VKBD 1015

Boletín Técnico – Octubre 2013

RENAULT Clio Grandtour, Clio III, Megane II, Modus/Grand Modus, Twingo

Instrucciones de montaje: sustitución obligatoria de la tuerca incluida en el kit.

VKBD 1015

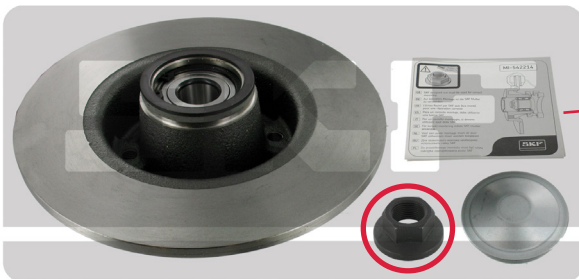
Para asegurar la reparación completa y profesional del kit de rodamientos de rueda y freno de disco VKBD 1015, la tuerca suministrada en el kit debe cambiarse durante el montaje.

Se debe usar el par de apriete correcto de la tuerca (175 Nm) para así conseguir la fuerza de sujeción necesaria para la unidad de rodamiento.

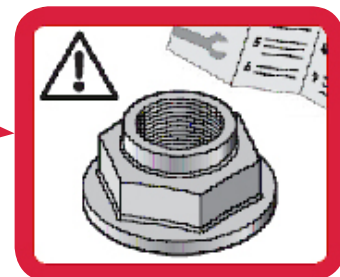
En las instrucciones se recalca la importancia que tiene desechar la tuerca antigua desmontada y la utilización de la tuerca nueva incluida en la caja.

Atención: Si se utiliza la tuerca antigua/desmontada se pueden presentar problemas de funcionamiento o pueden darse fallos tempranos.

Diseño antiguo de tuerca

Diseño nuevo de tuerca

Par de apriete: 175 Nm
